Република Србија
Општина Мали Иђош
Комисија за јавне набавке
Мали Иђош, Главна ул. бр. 30
Бр.: 404-15-8/2017-01
Дана: 12. 06. 2017. године

Предмет: Додатне информације и појашњења конкурсне документације , ЈН бр. 404-15/2017-01: Изградња трибина на објекту за спорт и физичку културу-фудбалски стадион у Фекетићу

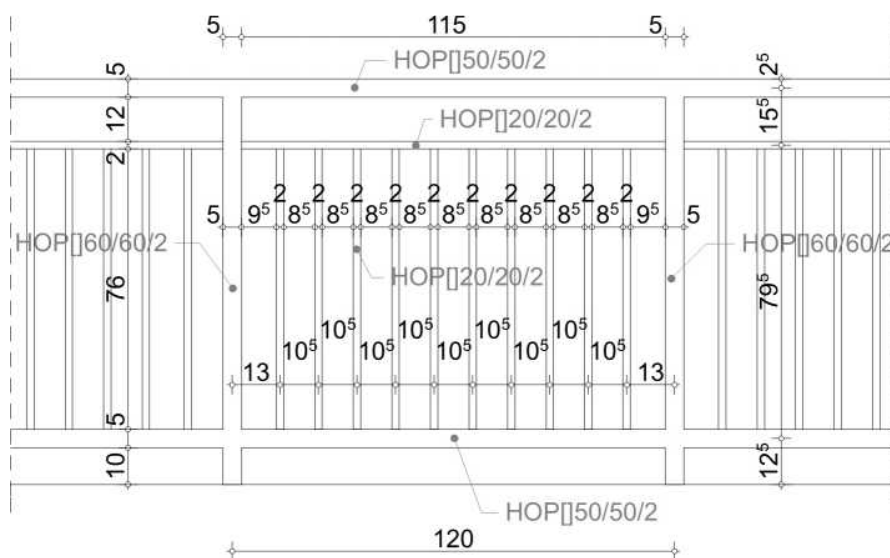
ПИТАЊЕ 2: За позицију 5.1.2003. није дефинисан опис оградe трибина (профиле хоризонтале, вертикале, размак, висина оградe). Можете ли да нам доставите шему браварије.

ОДГОВОР НА ПИТАЊЕ 2: Димензије оградe трибина за позицију 5.1.2003. су дате у следећој шеми:

DETALJ REŠETKE SLIVNIKA

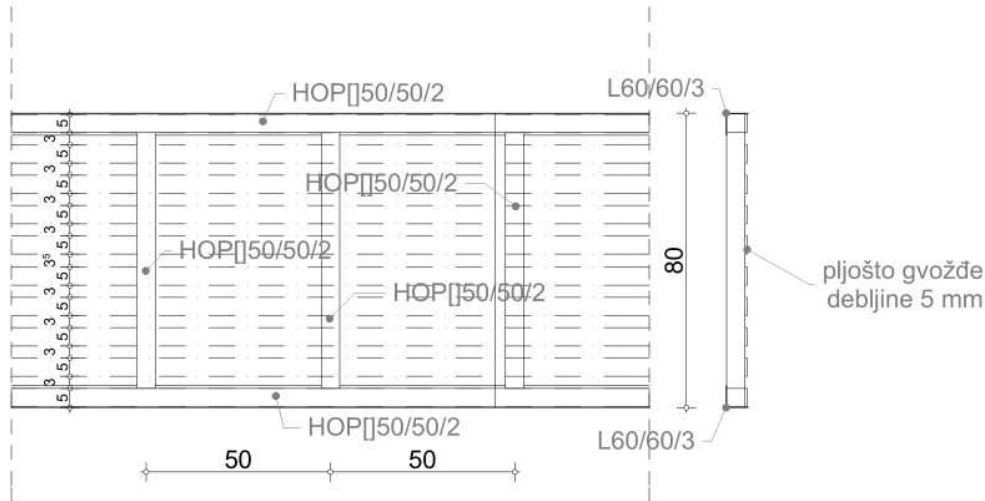
ПИТАЊЕ 3: За позицију 5.1.2005. није дефинисан опис решетке (како би проценили количину челика.) Да ли можемо да добијемо шему браварије

ОДГОВОР НА ПИТАЊЕ 3: Опис решетке за позицију 5.1.2005. су дате у следећој шеми:
